都市計畫公開展覽說明會傳單暨公民或團體意見書

主旨：舉辦本市都市計畫「變更高雄市內惟埤文化園區特定區細部計畫（第二次通盤檢討）案並配合變更主要計畫案」及「變更高雄市內惟埤文化園區特定區細部計畫（第二次通盤檢討）案」公開展覽說明會。

貳、「變更高雄市内惟埤文化園區特定區細部計畫（第二次通盤檢討）案並配合變更主要計畫案」變更內容概要

參、「變更高雄市內惟埤文化園區特定區細部計畫（第二次通盤檢討）案」變更內容概要

圖 2-1 變更位置示意圖

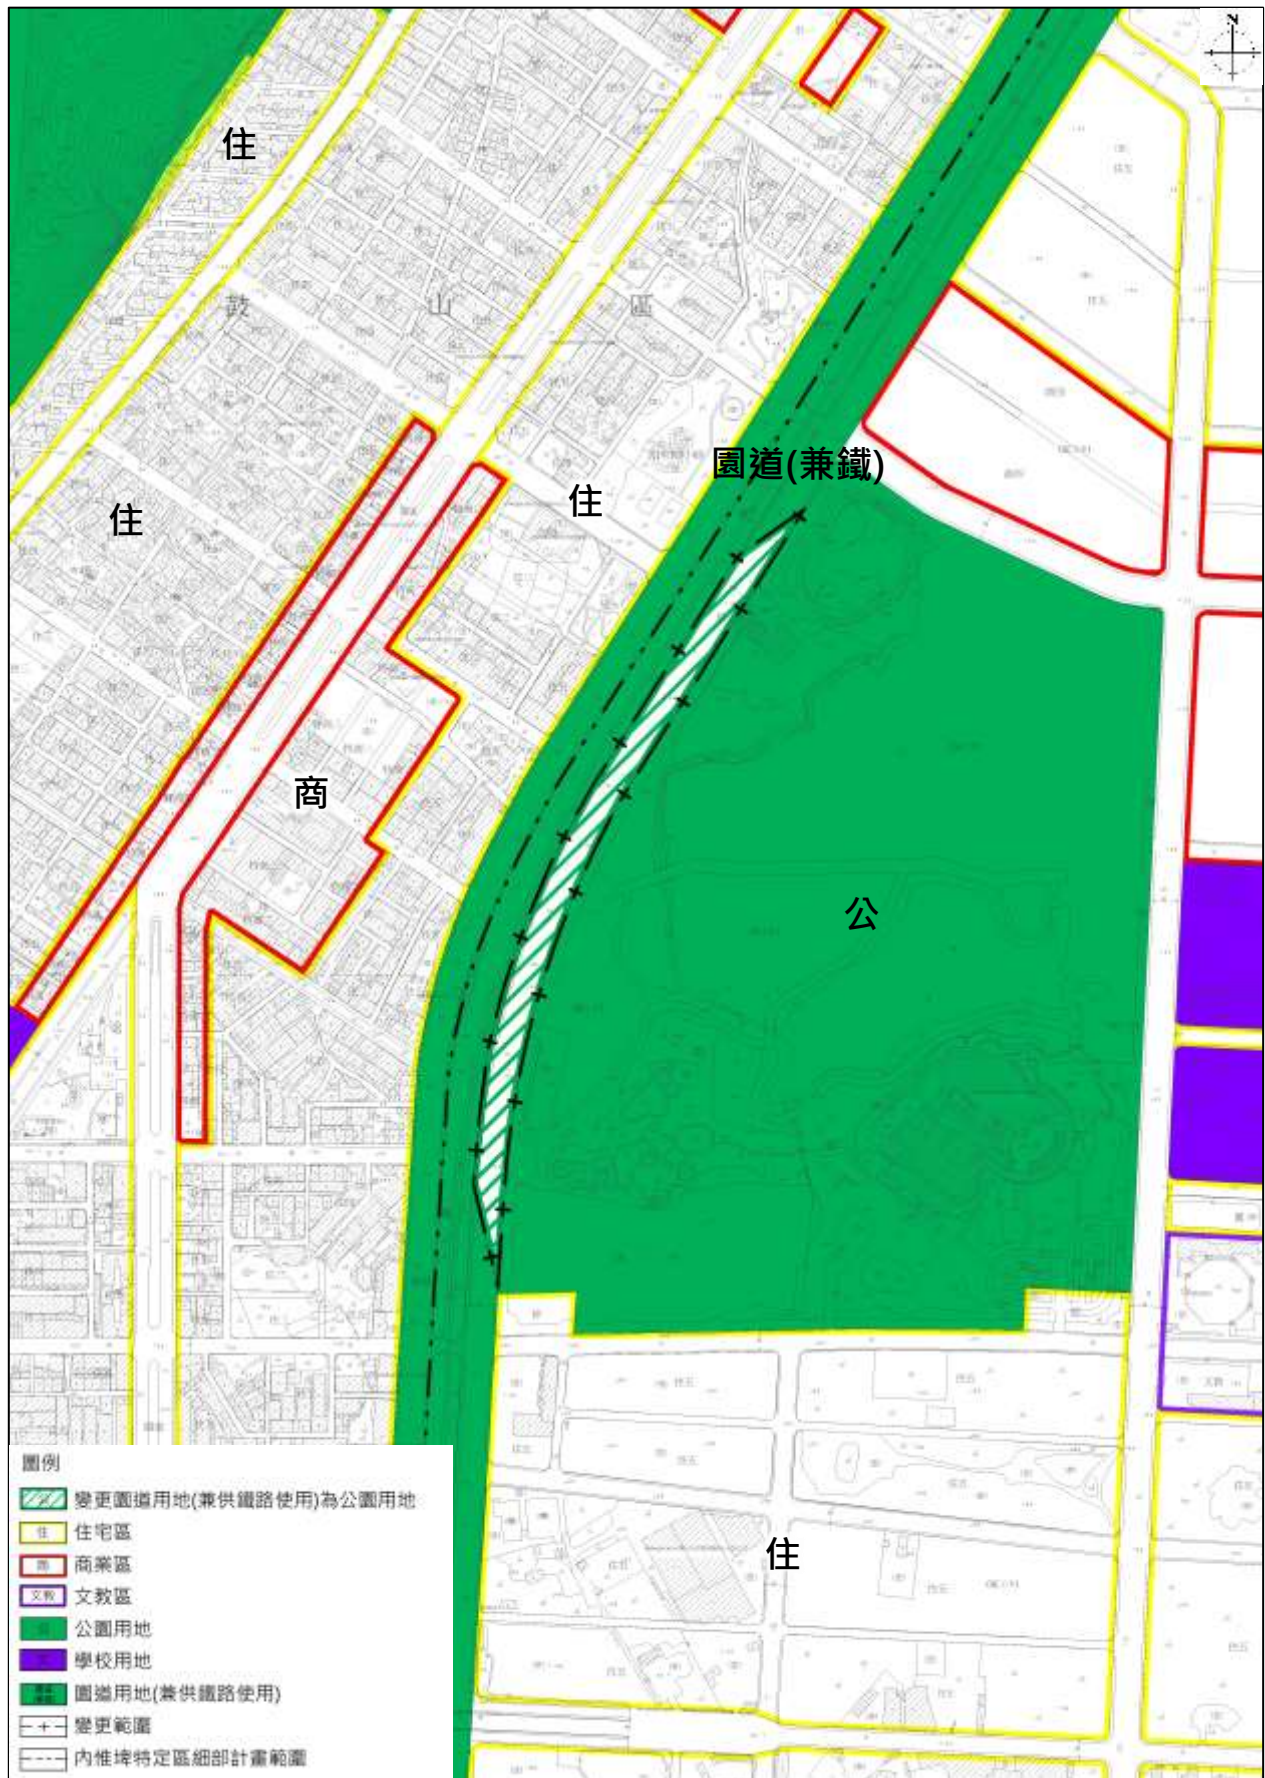
編號	位置	變更內容				變更理由	備註
		變更前		變更後			
		分區	面積 (公頃)	分區	面積 (公頃)		
1	內惟藝術中心西側	園道用地 (兼供鐵路使用)	2.29	公園用地	2.29	<ol style="list-style-type: none"> 1. 111 年完工內惟藝術中心建築基地跨及青海段 1-2、1-4 及 705 地號等三筆土地（面積約 2.29 公頃）。 2. 為持續活絡效應並增加本市藝文活動場域之豐富性，112 年預計於西側綠園道一側啟動第二期建設，規劃包括：內惟生態藝術場、專屬年輕新世代的藝術體驗空間，以互動式展覽、遊戲、體驗之藝術呈現方式深耕兒童及青少年之藝術教育及推廣領域。 3. 考量該三筆土地實質已納入高美館管理維護範圍，惟目前土地現況仍囿於園道用地（兼供鐵路使用）之故，受土地使用分區管制之開發限制而無法適於未來之延伸發展，故檢討變更為公園用地，提升園區整體服務設施，打造園區更具可及性、易達性與公共性之新風貌。 4. 相關機關見意見如下： <ol style="list-style-type: none"> (1) 經高雄市政府工務局民國112年2月13日高市工務工字第11231425800號函：「...（略）三、本案使用分區由「園道用地」變更為「公園用地」本局無意見，請貴館循都市計畫變更程序辦理。」。 	本計畫未來發展可行性計畫詳附錄二

編號	位置	變更內容				變更理由	備註
		變更前		變更後			
		分區	面積 (公頃)	分區	面積 (公頃)		
						<p>(2) 土地管理機關高雄市政府文化局民國112年2月17日高市文發字第11230241400號函：「…(略)三、有關旨案園道用地變更為公園用地，預估將有助於大美術館計畫之推動，具正面積極之效益，爰請貴館本權責提案送請本府都市計畫委員會審議，以竟全功。」。</p> <p>(3) 高雄市政府交通局民國112年4月10日高市交運規字第11236514100號函：「…(略)三、有關園道用地變更為公園用地部分，涉及部分馬卡道路變更為公園用地，倘馬卡道路維持現有道路通行功能而不涉及路型變動，本局原則無意見。」。</p> <p>(4) 交通部臺灣鐵路管理局高雄工務段民國112年2月20日高工產字第1120001556號函：「…(略)二、經查旨案3筆地號土地，依都市計畫之使用分區為園道用地（兼供鐵路使用），權屬為高雄市，管理機關為高雄市政府工務局，且非屬高雄鐵路地下化永久軌範圍。」。</p> <p>5. 綜上，本變更範圍實質已納入高美館管理維護範圍，且非屬高雄鐵路地下化永久軌範圍，且其已有既有之計畫推動與預算編列，並同時取得土地管理機關高雄市政府工務局之同意，以土地權屬、未來使用規劃、道路系統等綜整考量，變更為公園用地。</p>

圖 3-1 變更位置示意圖

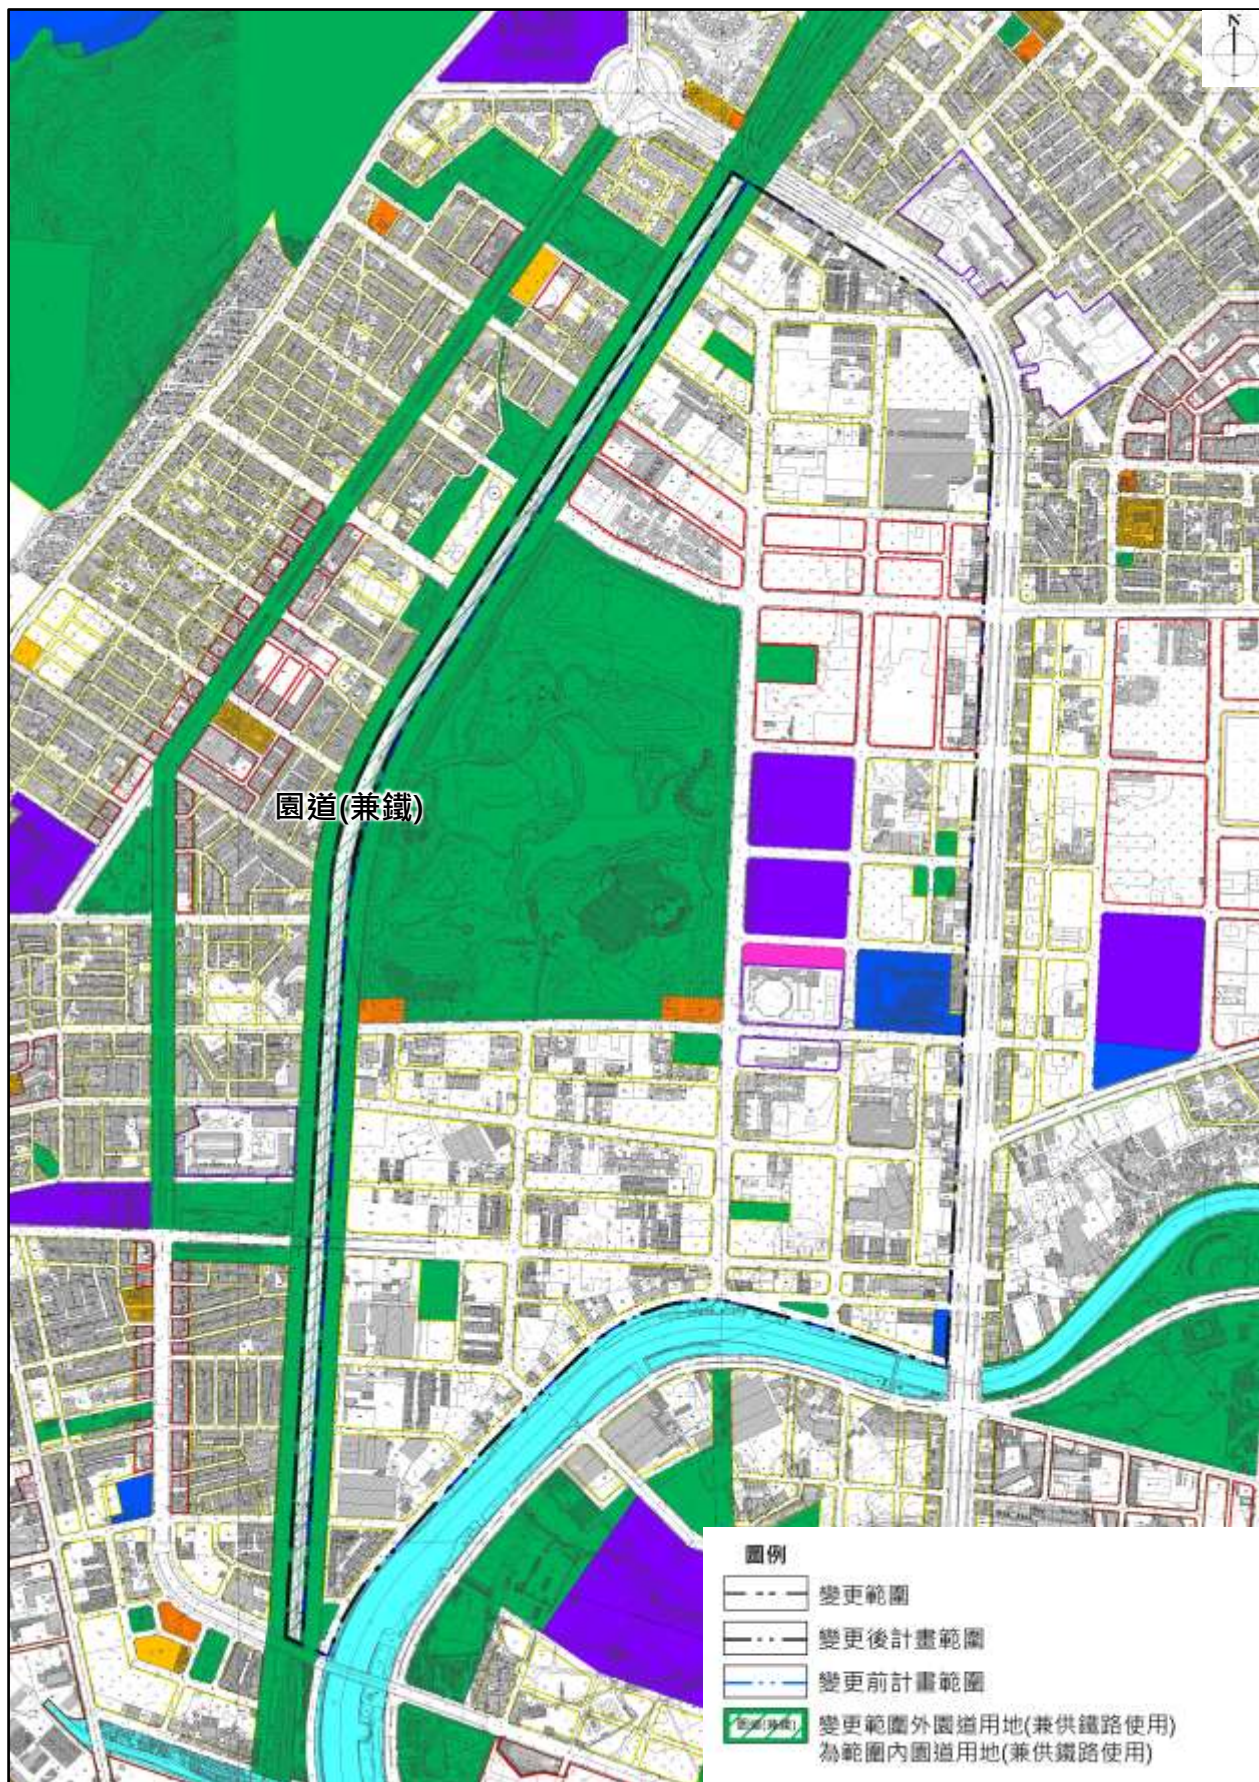
編號	位置 1/1000 圖幅	變更內容				變更理由	備註
		變更前		變更後			
		分區	面積 (公頃)	分區	面積 (公頃)		
1	計畫範圍 (1975) (1976) (1977) (1978) (1979) (2079)	鼓山地區細部計畫	-	園道用地(兼供鐵路使用)	8.07	<ol style="list-style-type: none"> 1. 經查大中路至九如四路段之園道用地(兼供鐵路使用),分別為民國95年5月10日公告之「變更高雄市都市計畫主要計畫(配合交通部「臺鐵捷運化—高雄市區鐵路地下化計畫」)案(第一階段:園道用地)」(第506案)、民國97年4月2日公告之「變更高雄市都市計畫主要計畫(配合交通部「臺鐵捷運化—高雄市區鐵路地下化計畫」)案(第三階段:園道用地(大中路至蔴禎路段))」(第524案),及民國100年5月25日公告之「變更高雄市主要計畫園道用地(配合交通部「臺鐵捷運化—高雄市區鐵路地下化」案第一階段暨第三階段)第二次變更」(第582案)所變更。 2. 第506案及第524案所變更之園道用地(兼供鐵路使用)依民國97年4月2日公告之「訂定高雄市都市計畫(配合交通部「臺鐵捷運化—高雄市區鐵路地下化計畫」)(園道用地:大中路至正義路)土地使用管制要點及都市設計基準案」規定辦理。 3. 依本計畫區都市景觀綠帶之規劃構想,西側鐵路地下化騰空之園道用地(兼供鐵路使用)應做整體規劃、使用,本次通盤檢討考量管制相符,將大中路 	-

編號	位置 1/1000 圖幅	變更內容				變更理由	備註
		變更前		變更後			
		分區	面積 (公頃)	分區	面積 (公頃)		
						<p>至九如四路段屬第 506 案及第 524 案所變更之園道用地 (兼供鐵路使用) 統一納入東側之細部計畫範圍。</p> <p>4. 依前述原則, 本計畫配合西側鼓山地區細部計畫劃出部分園道用地 (兼供鐵路使用) (8.07 公頃), 並將其納入本計畫範圍。</p> <p>5. 本計畫面積變更後為 178.19 公頃。</p>	
2	土地使用分區管制要點	詳第九章土地使用分區管制要點與都市設計基準。				<p>為落實本計畫區細部計畫之規劃、健全地區發展, 塑造計畫區獨特都市意象, 於維護居住環境品質之前提, 本次因應人民陳情容許使用樓層放寬及使用現況, 檢視土地使用分區管制要點與都市設計基準可行性, 並充實其管制內容。</p>	-
3	都市設計基準	詳第九章土地使用分區管制要點與都市設計基準。
